UMWELTVERTRÄGLICHKEITSPRÜFUNG

KOLLER TRANSPORTE – KIES – ERDBAU GmbH
Trockenbaggerung auf dem Abbaufeld „KOLLER XI“,
Bodenaushubdeponie auf den Abbaufeldern
„ALLBAU I“, „ALLBAU II“ UND „KOLLER XI“

TEILGUTACHTEN
RAUMORDNUNG, LANDSCHAFTS- UND ORTSBILD

Im Auftrag: Amt der NÖ Landesregierung, Abteilung Umwelt- und Anlagenrecht,
WST1-UG-55

Abbildung 8: Sichtbeziehungen zum Vorhabensgebiet; Pfeile zeigen die Sichtdistanz bis zur Sichtverschattung auf; an Standorten ohne Pfeile befindet sich eine unmittelbare Sichtbarriere (Quelle: UVE-Fachbeitrag Landschaft)

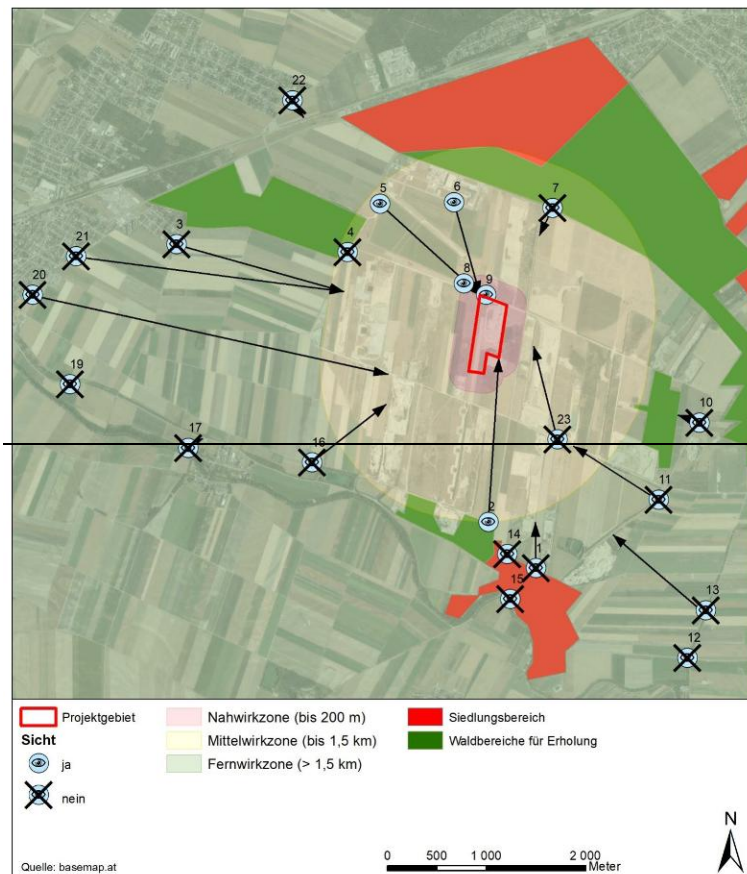
Für die Ortsbilder von **Strasshof an der Nordbahn, Parbasdorf, Deutsch-Wagram und Gänserndorf** ist eine visuelle Beeinträchtigung auszuschließen. Wie im Befund dargelegt, verhindern bestehende Sichtbarrieren und die große Distanz eine visuelle Wechselwirkung, die das charakteristische Erscheinungsbild dieser Orte verändern könnte.

Abbildung 27: Höhenentwicklungen der Vorhaben im Kiesgrubenareal (Quelle: UVE-Fachbeitrag Landschaft)

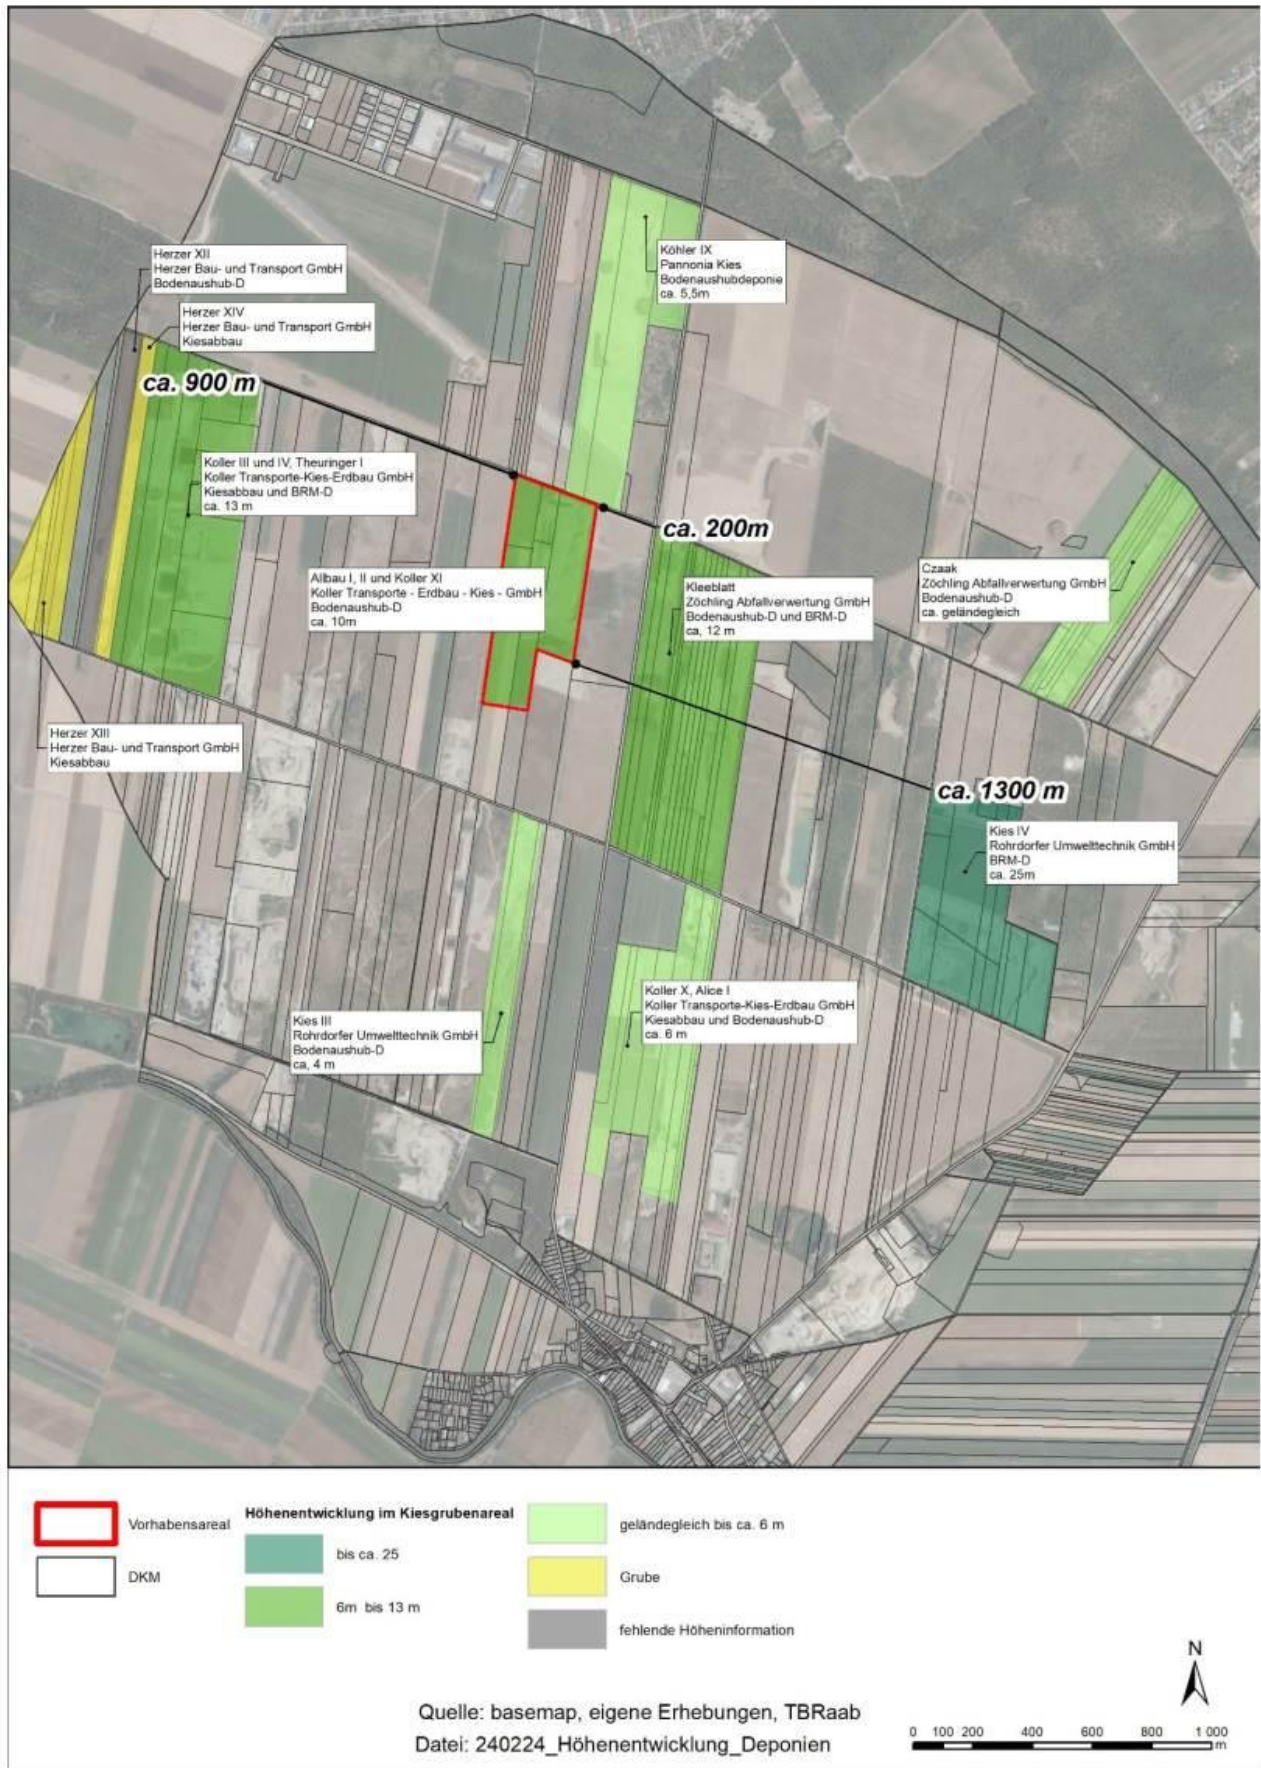
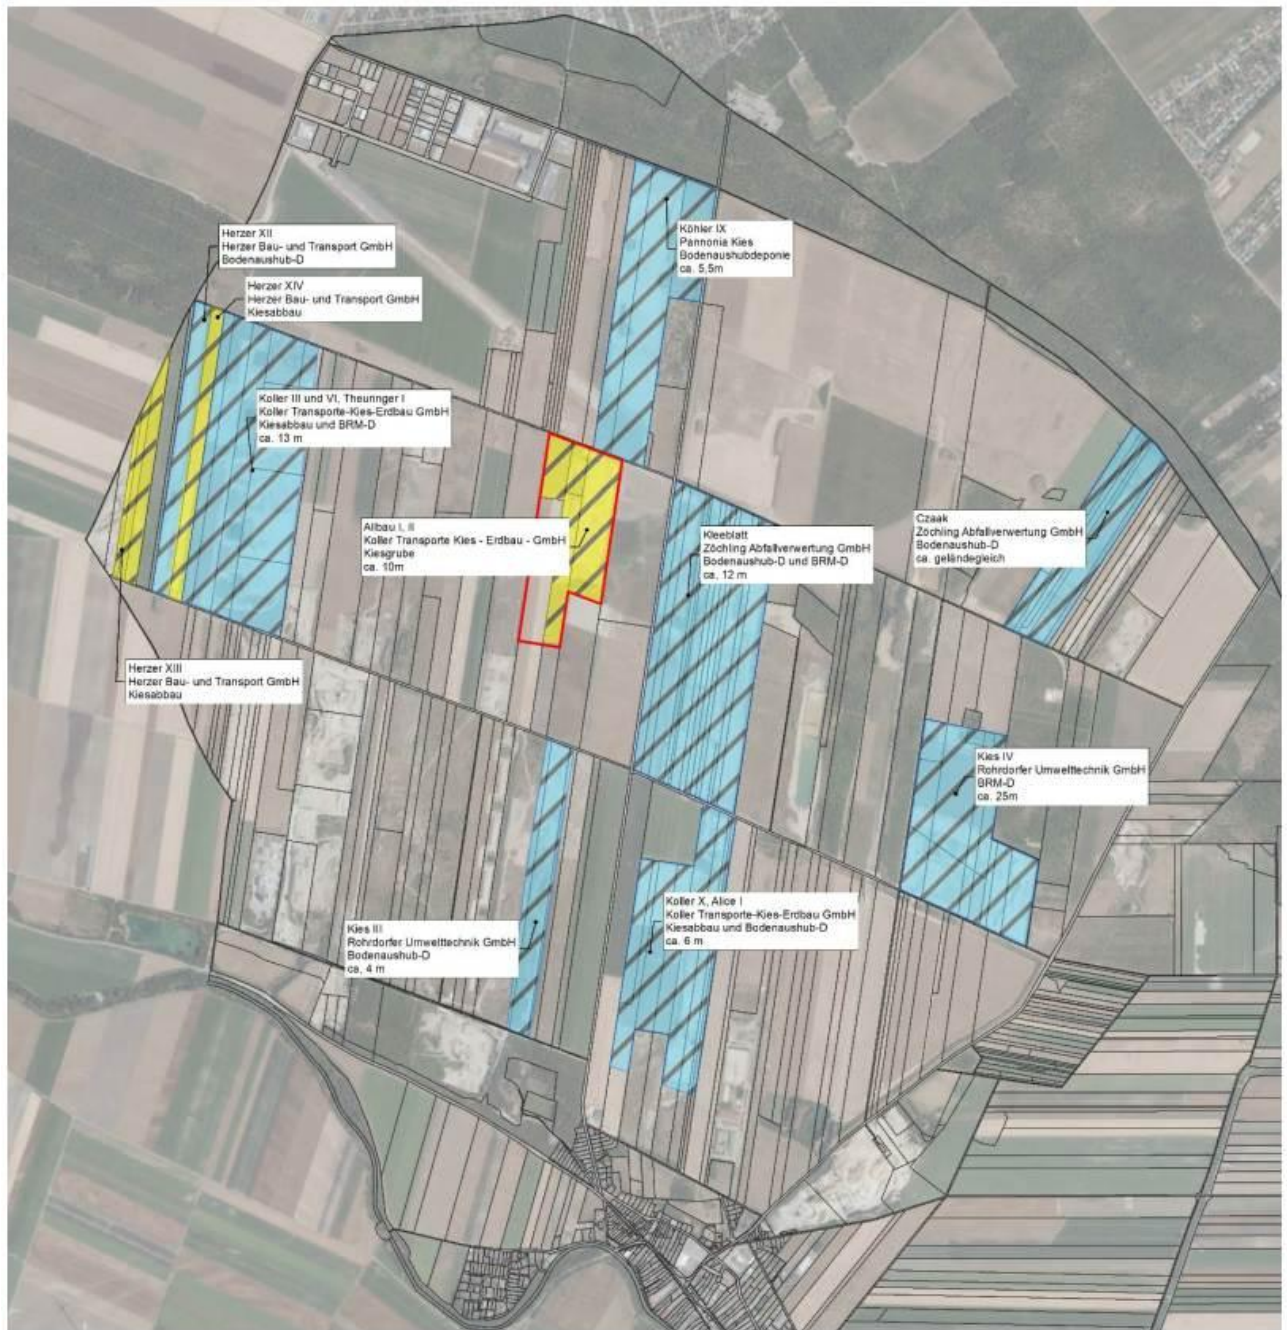
Auch von potenziell einsehbaren Standorten wie der Kirchenruine Markgrafneusiedl ist keine signifikante additive Störwirkung zu erwarten. Der Grund dafür ist, dass die näher gelegenen Deponien die Aussicht von dort dominieren. Das neue Vorhaben in deutlich größerer Entfernung tritt deshalb visuell in den Hintergrund; es fügt sich in die bereits bestehende Kulisse ein, ohne diese maßgeblich zu verändern.
